**Nr Alstom 2216001**

Inwestycja	Zespół Elektrociepłowni S.A. w Łodzi Dostosowanie EC-4 Łódź do zmieniających się warunków pracy w ciepłownictwie.
Obiekt	Pompownia letnia wody sieciowej wraz z budynkiem .elektrycznym
Branża	instalacyjna
Temat (Wzrost)	
Element	Instalacje wentylacji ,ogrzewania i klimatyzacji
Tom	
Zeszyt

Symbol	Ldc-1	-	-	-	-	-	Nr projektu
Zmiany	a	b	c	d	e	f	41758
Data wprowadzenia	03.02

Zmiana „a”

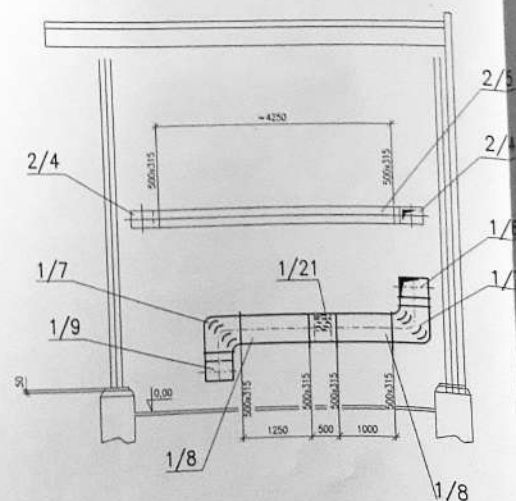
Zmiana dotyczy posadowienia czerpni w ścianie.

W związku z tym uległy zmianie kształtki w rejonie zaznaczonym na rysunku nr 0021502.
